# Mémoire en réponse à l'avis MRAe

## Étude d'impact sur l'environnement et la santé publique Parc éolien " Les Froids Vents "

- > Commune de Chepoix
- > Département de Oise (60)
- > Parc éolien « Des Froids Vents »

n°MRAe 2022-6622

Carte 1 Contexte éolien du projet des Froids Vents

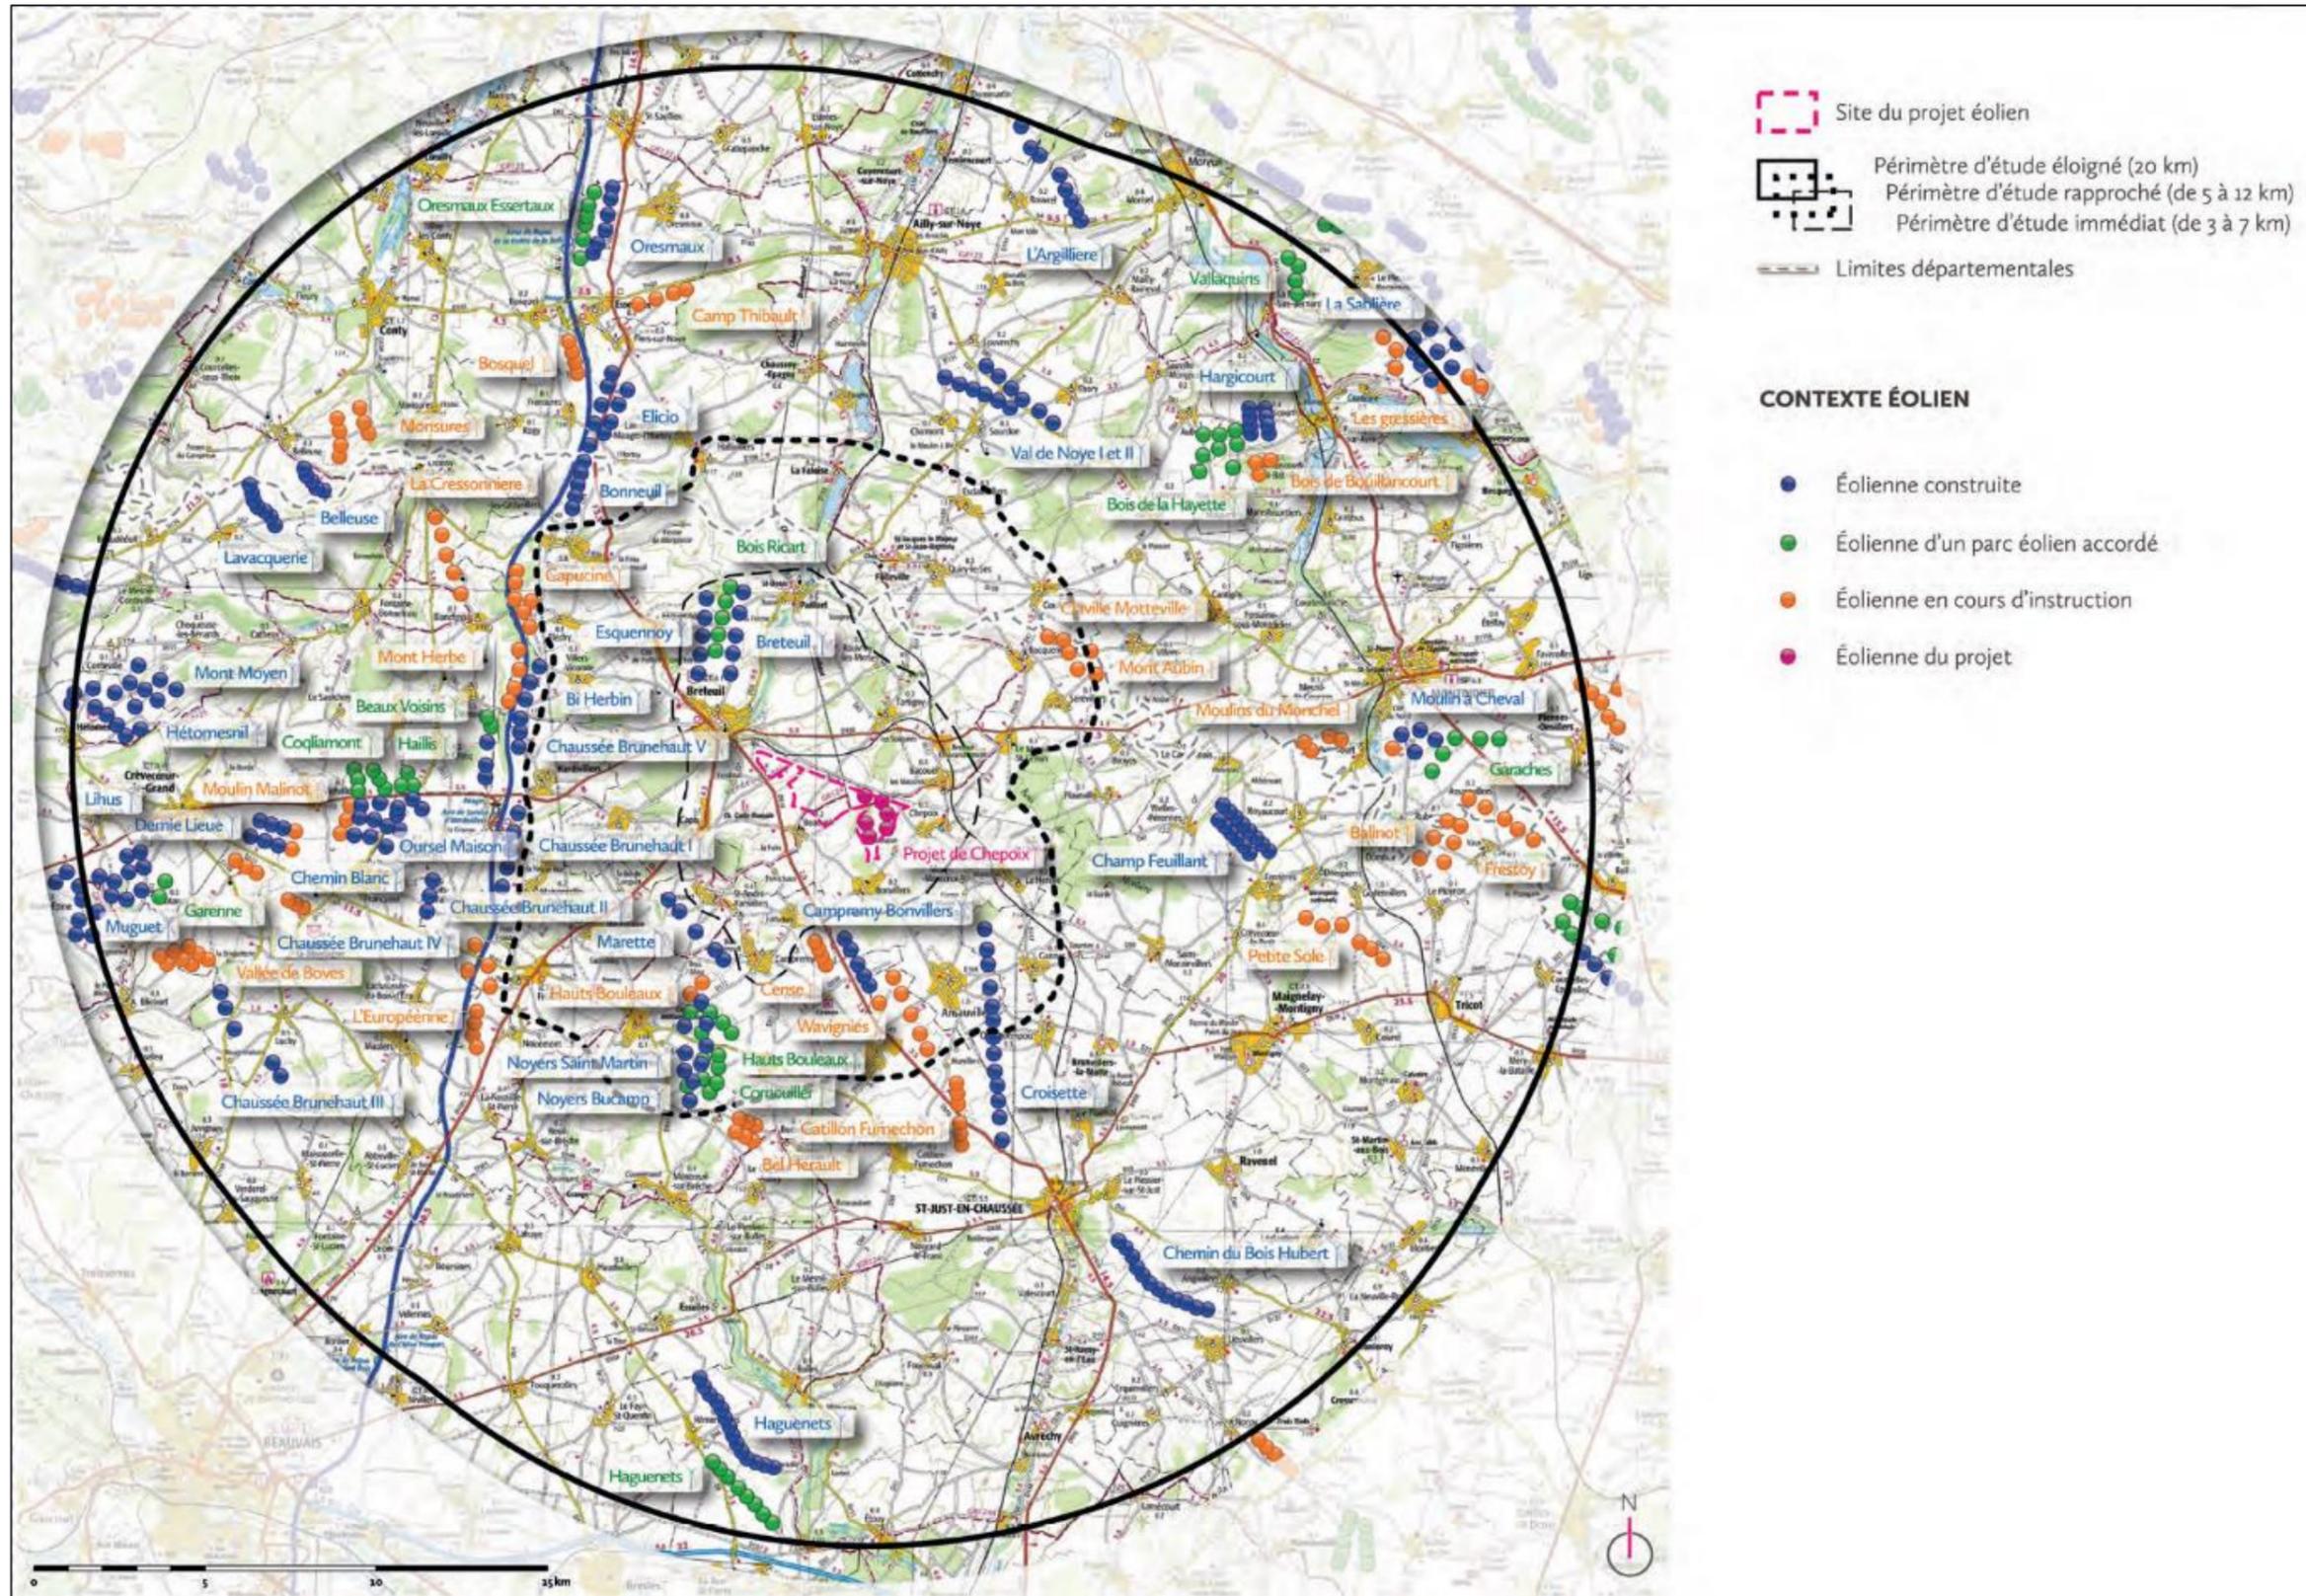
*L'autorité environnementale recommande de lister les parcs en instruction, construction ou réalisés présents dans l'aire d'étude, en précisant le nombre d'éoliennes concernées, leur hauteur et leur distance au projet et de préciser la date de ce recensement.*

La carte présentant le contexte éolien est indiquée dans plusieurs documents mais principalement :

Le contexte éolien du projet a été recensé à la date du 05/11/2021. Soit moins de 2 mois avant la date de dépôt initial du projet : le 28 décembre 2021.

Carte 2 : Variante C3 superposée aux enjeux "Avifaune"

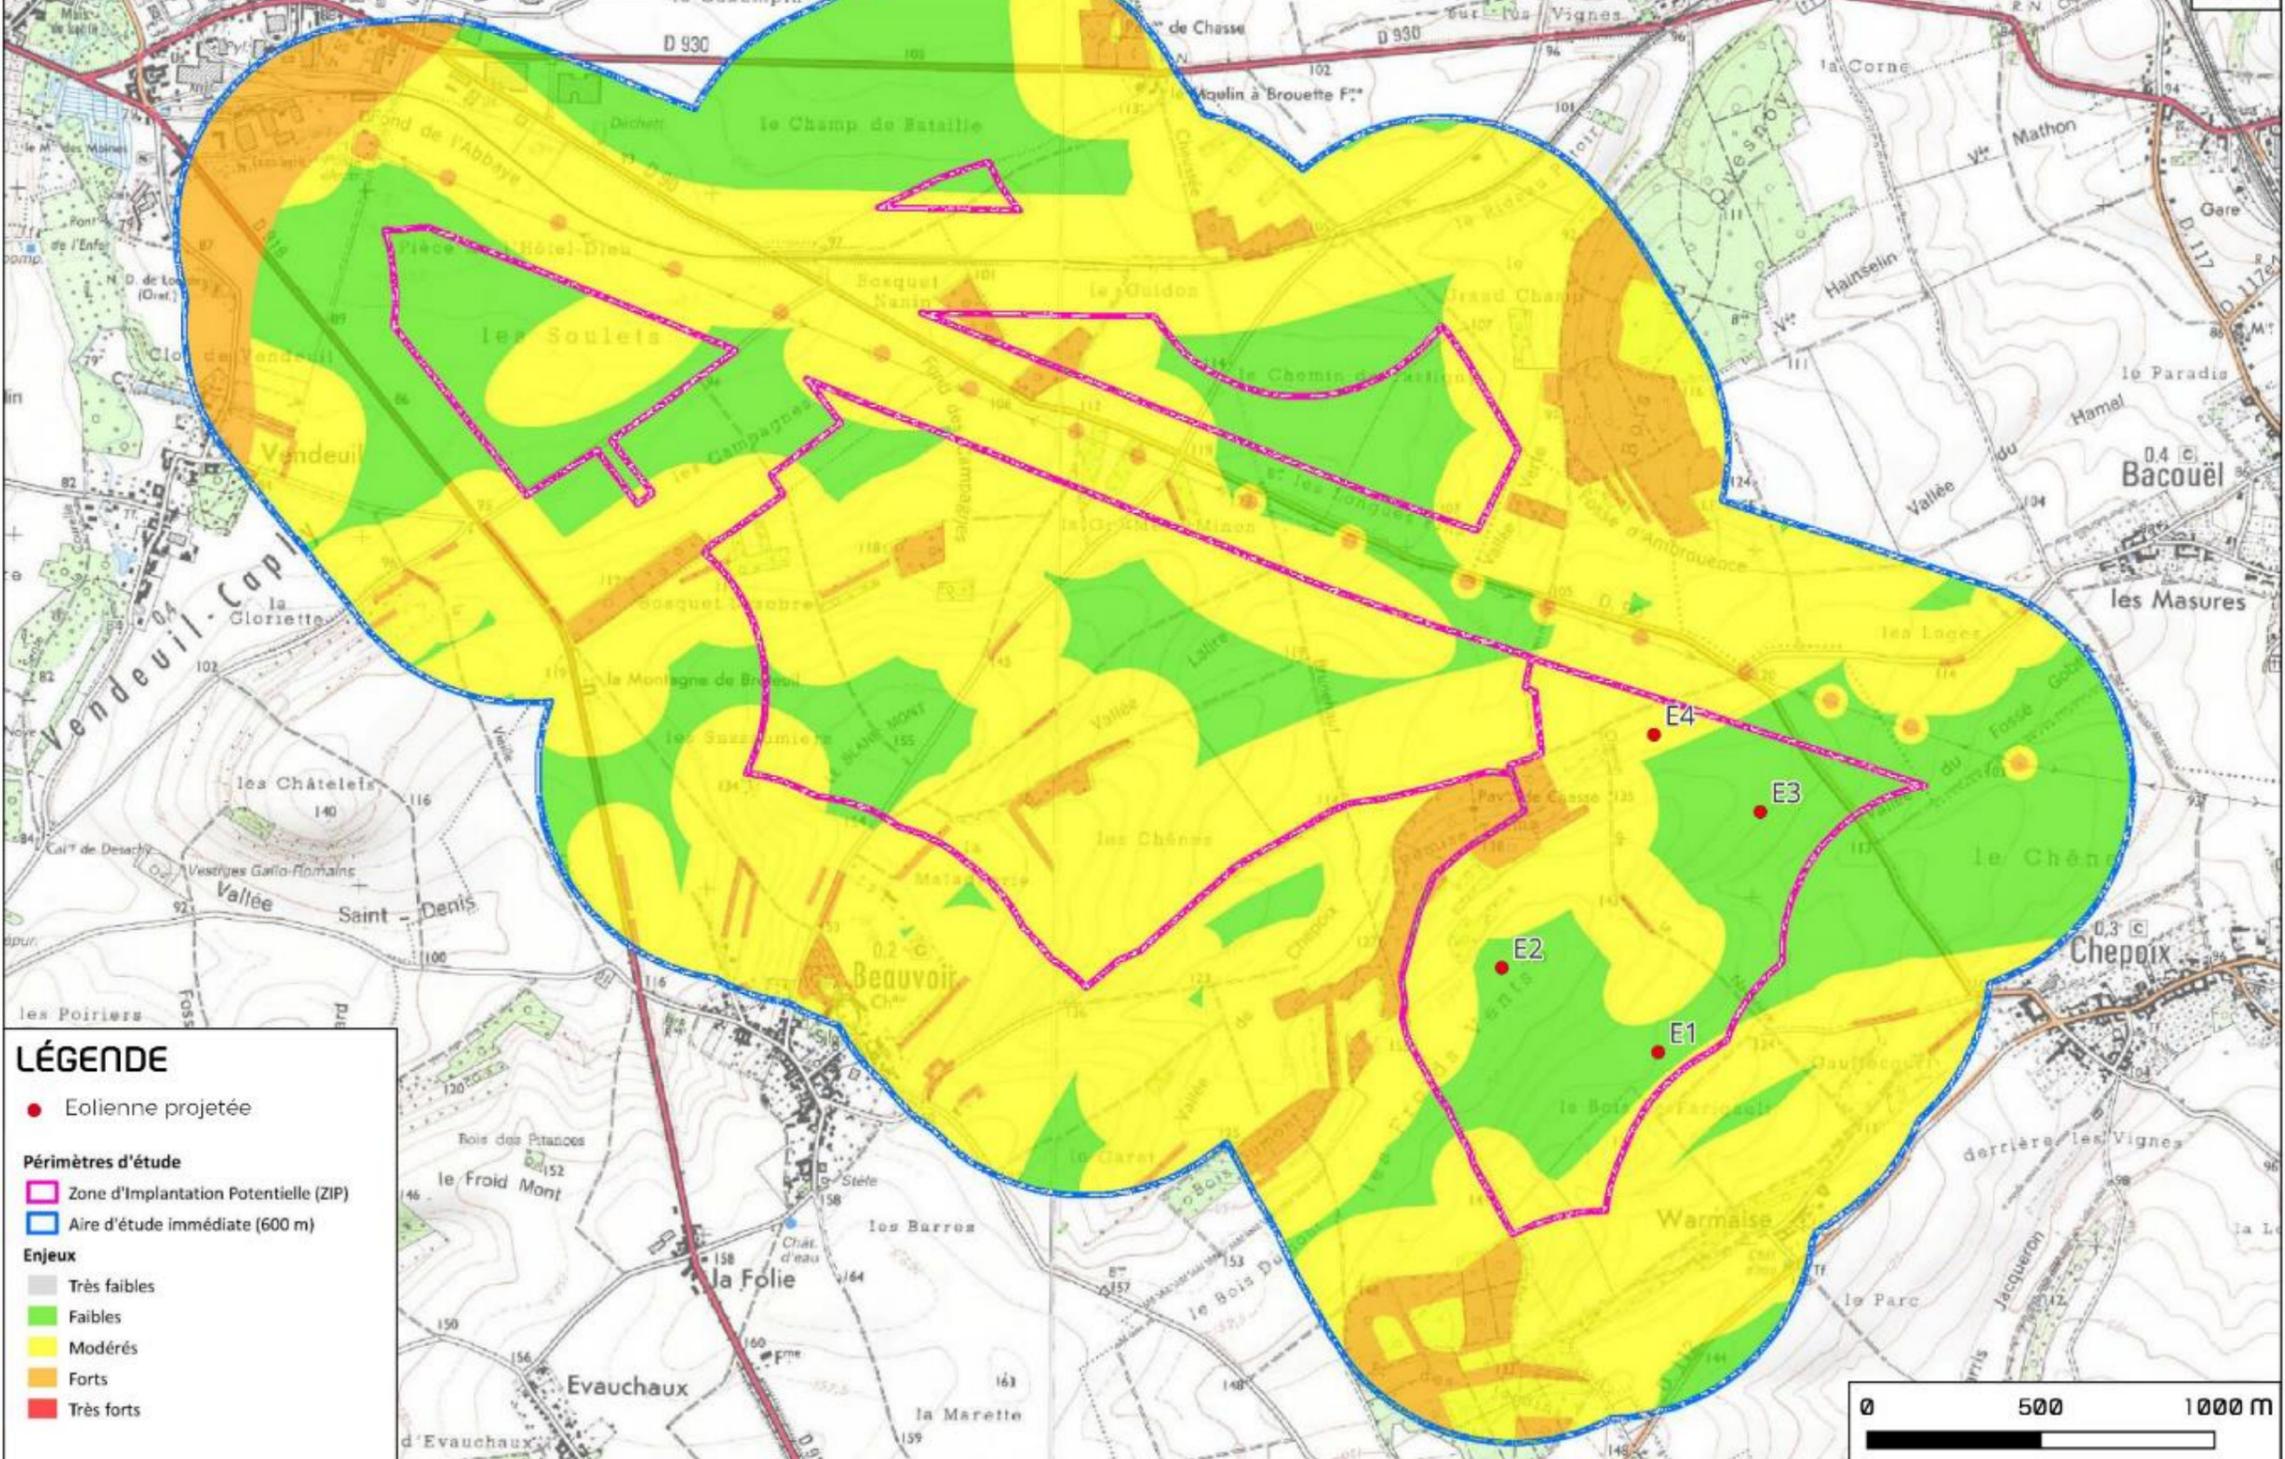
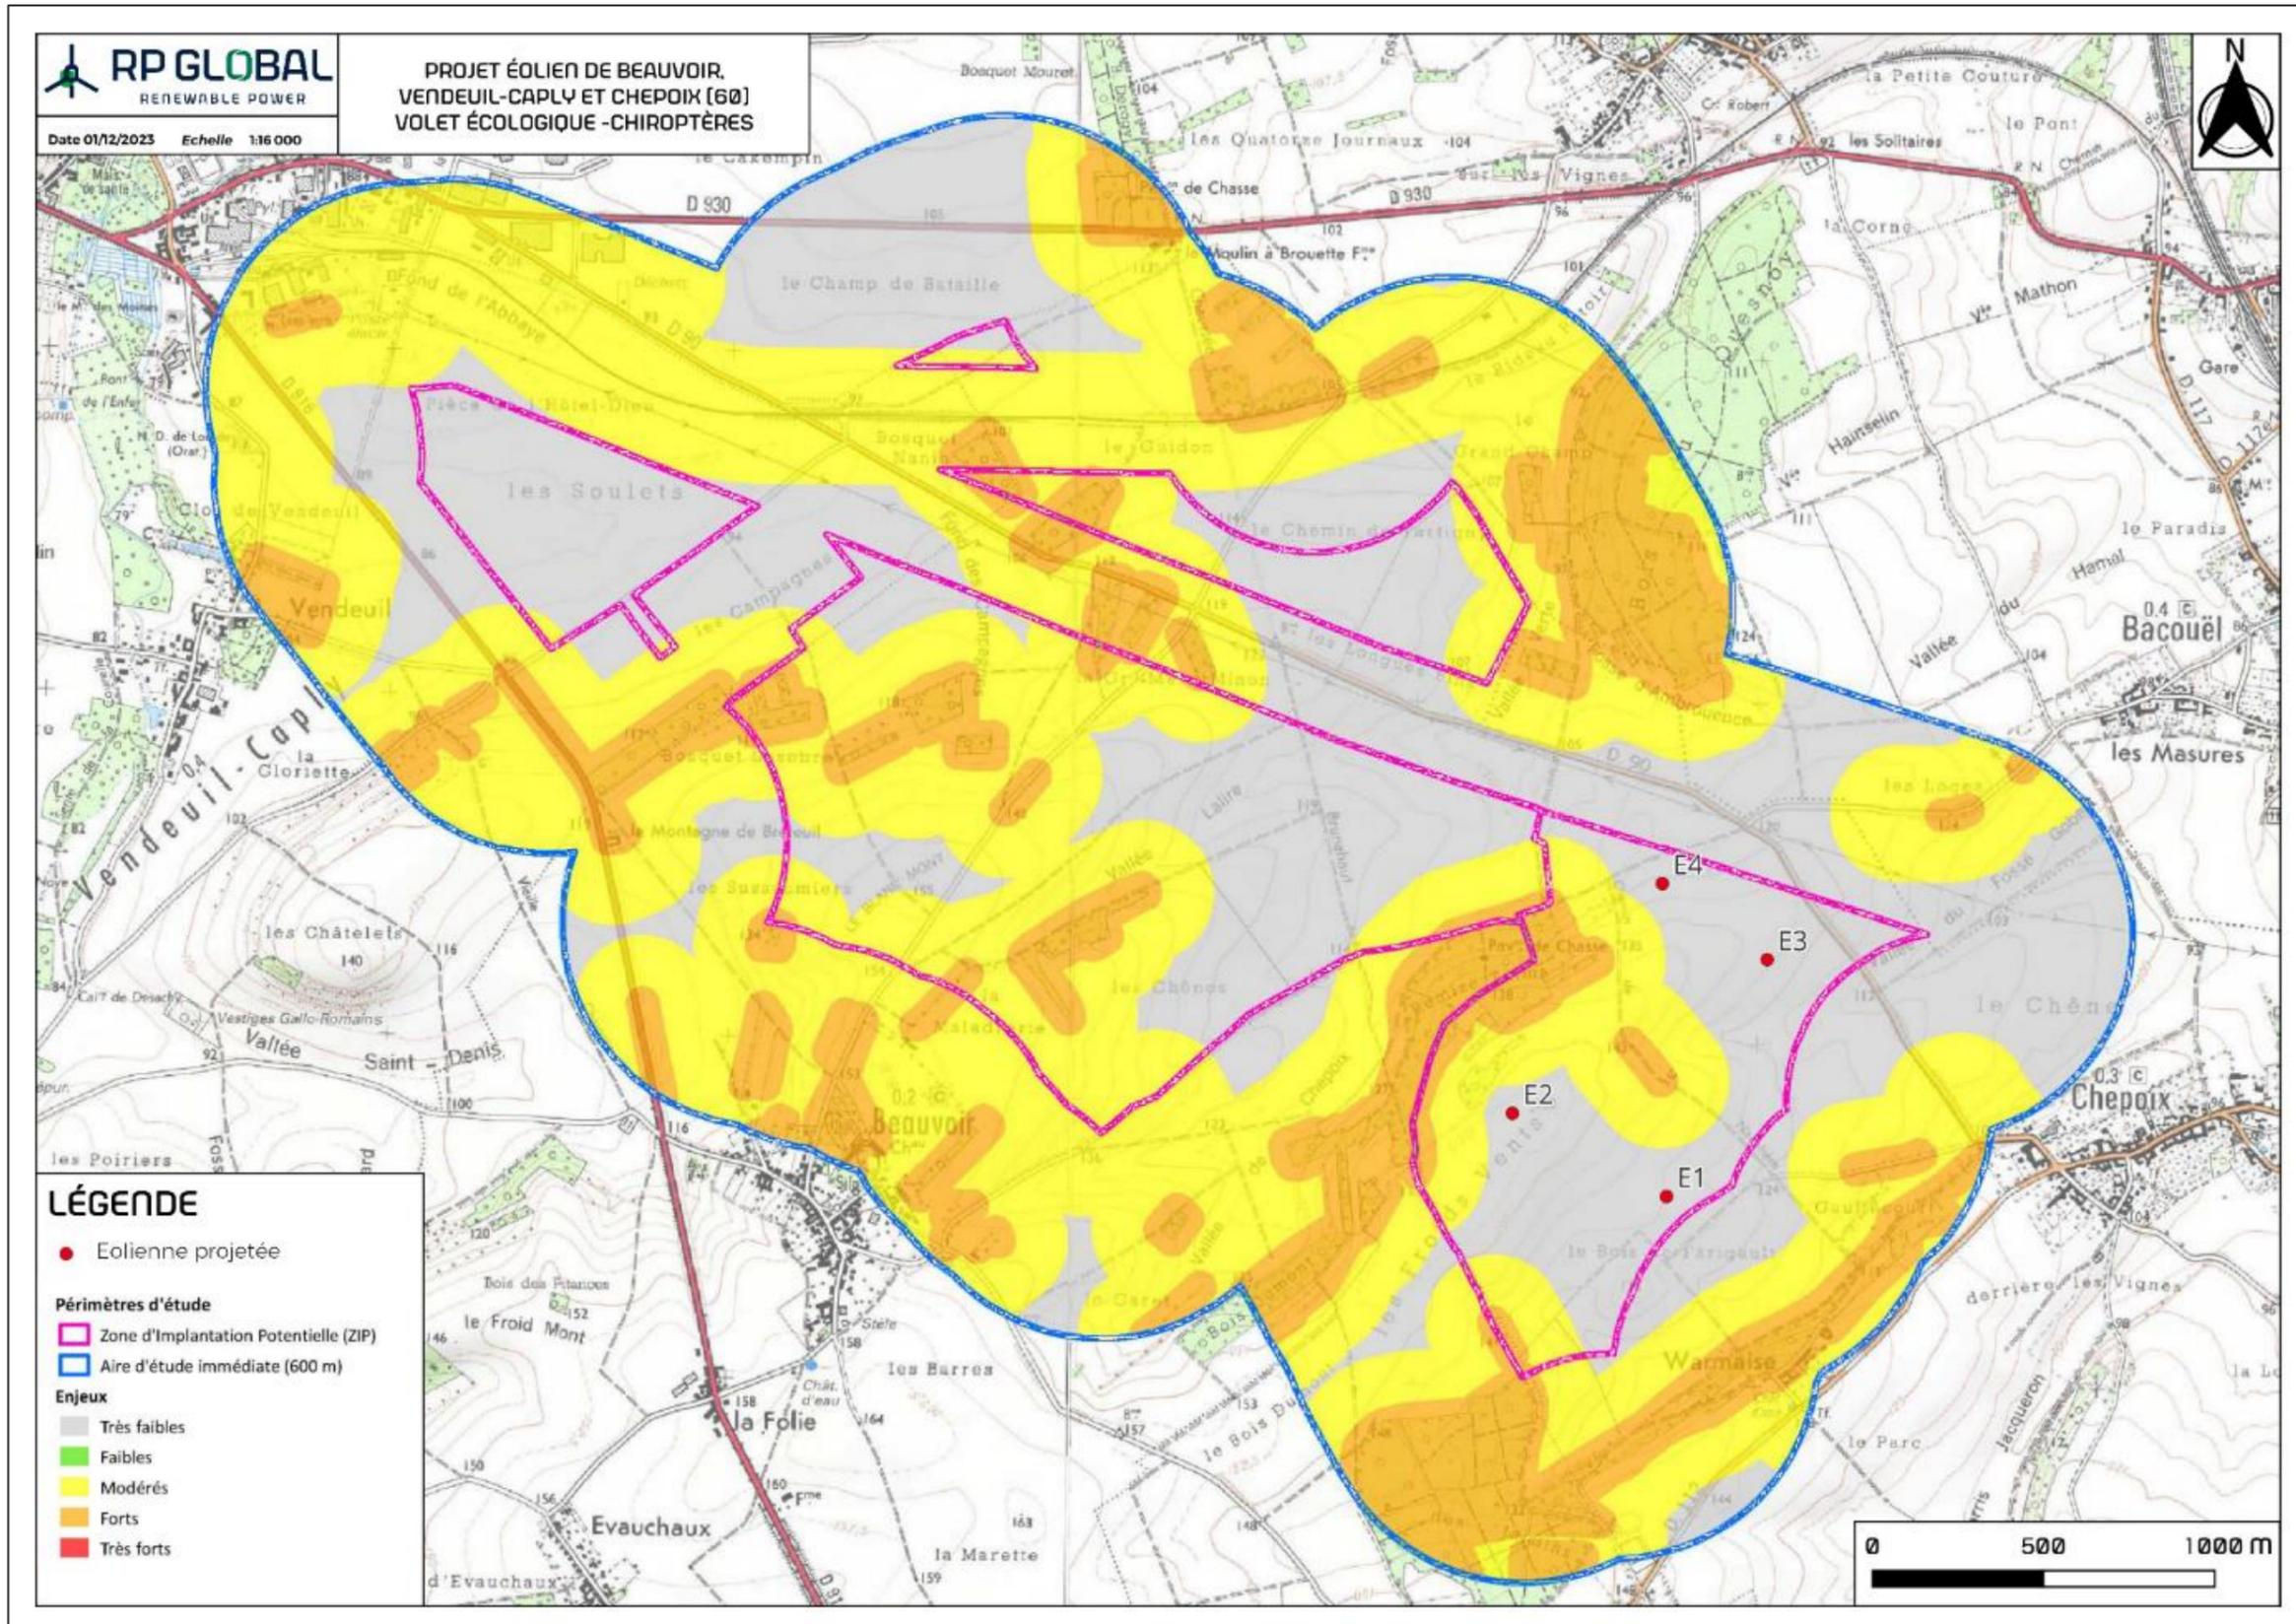
*L'autorité environnementale recommande de reporter les différentes variantes sur chacune des cartes d'enjeux de l'étude écologique.*

Les différentes variantes ont été superposées sur des cartes avec la synthèse des enjeux écologiques. Cela se trouve :

Ci-dessous 3 nouvelles cartes ont été éditées pour la dernière variante (C3), en détaillant les enjeux : avifaune, chiroptère et autre faune.
